Expediente: 001/2021/14783

Asunto: INSTALACIÓN DE PRODUCCIÓN DE ENERGÍA ELÉCTRICA: CENTRAL FOTOVOLTAICA EN SUELO NO URBANIZABLE. Solicitud de informe

INFORME MEDIOAMBIENTAL

Imagen del visor de la Conselleria con todas las líneas de evacuación proyectadas en la zona próxima a la Torreta-Pantano y subestación SET ELDA

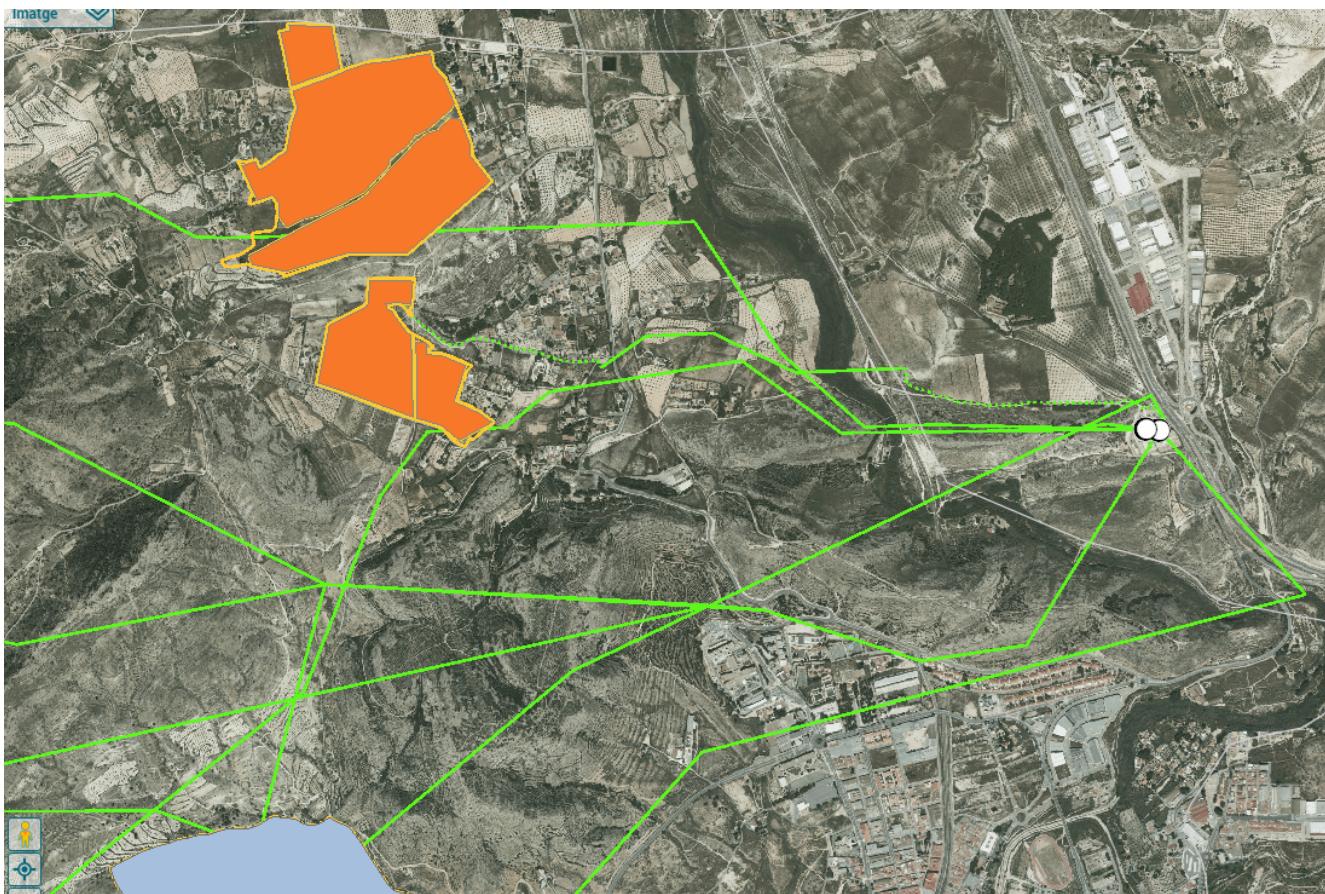
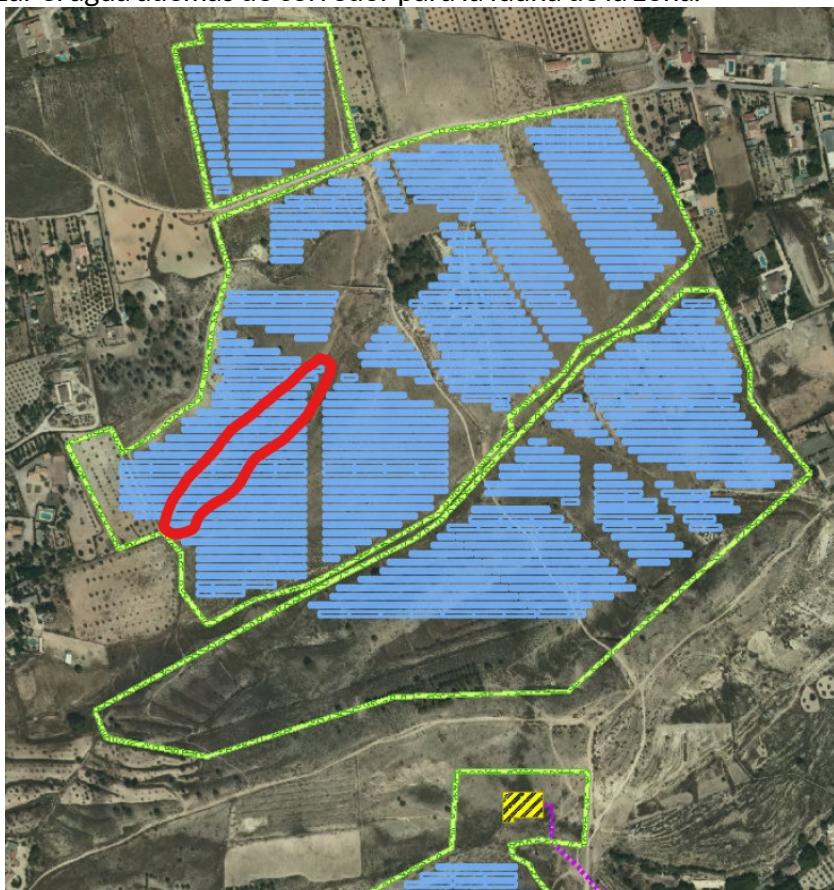
- En muchas de las parcelas que va a ocupar la planta fotovoltaica se han detectado puntos de vertido de residuos urbanos e inertes.
- En la página 154, punto 7.1.2.2. en el que se estudian las sinergias con otros proyectos en el paisaje, manifiestan que “*se han tenido en consideración todos los proyectos incluidos en el ámbito de 10 km, no habiéndose incluido sus infraestructuras asociadas, tales como subestaciones eléctricas, líneas aéreas de evacuación, etc.*”. Excluir del estudio de sinergias sin ninguna justificación las infraestructuras asociadas a otros proyectos de plantas fotovoltaicas que, aunque estén a más de 10 km., pasan por esa misma zona es simplemente no estudiar las sinergias sobre el paisaje con otros proyectos. De hecho precisamente en donde se piensa ubicar la linea de evacuación se produce un cuello de botella de otras plantas proyectadas o en tramitación, tal y como se puede comprobar en la imagen inferior:

- Se ha consultado el visor de la cartografía temática de la Generalitat Valenciana y, aunque sin carácter vinculante, se ha podido comprobar que existen otras líneas de evacuación de plantas fotovoltaicas proyectadas o en tramitación en las proximidades de las de este proyecto. A pesar de que algún trazado podría tener un impacto

ambiental asumible, lo que no tiene sentido es que se realicen 6 tendidos eléctricos a escasos metros unos de otros para acceder al mismo punto de vertido a la red (ver imagen anterior). Ante una ausencia de planes o programas por parte de la administración autonómica que estudien el conjunto de impactos que la suma de diversos proyectos individuales causan en el entorno natural y social, cabe por parte municipal pronunciarse, al menos, sobre el trazado que menor impacto genera en el entorno de este punto de máxima confluencia de líneas y que los proyectos que posteriormente sean informados enlacen con ese último tramo a fin de evitar efectos acumulativos sobre el paisaje, los espacios naturales protegidos y otros factores.

5. No hay propuestas de sinergia con otros proyectos a fin de minimizar impactos ambientales y paisajísticos en las líneas de evacuación ya que expresamente los excluye.

8. El cauce no deslindado en la zona norte de la actuación debería mantenerse con su topografía actual y vegetación natural como corredor ecológico para la fauna, además de para su función natural de evacuación de la escorrentía pluvial.
9. Se debe establecer un itinerario común para ésta y otras líneas de evacuación de similares características a fin de evitar multiplicidades de líneas y mayores impactos paisajísticos y ambientales al territorio, sobre todo en la zona de paso de la zona húmeda del Pantano.
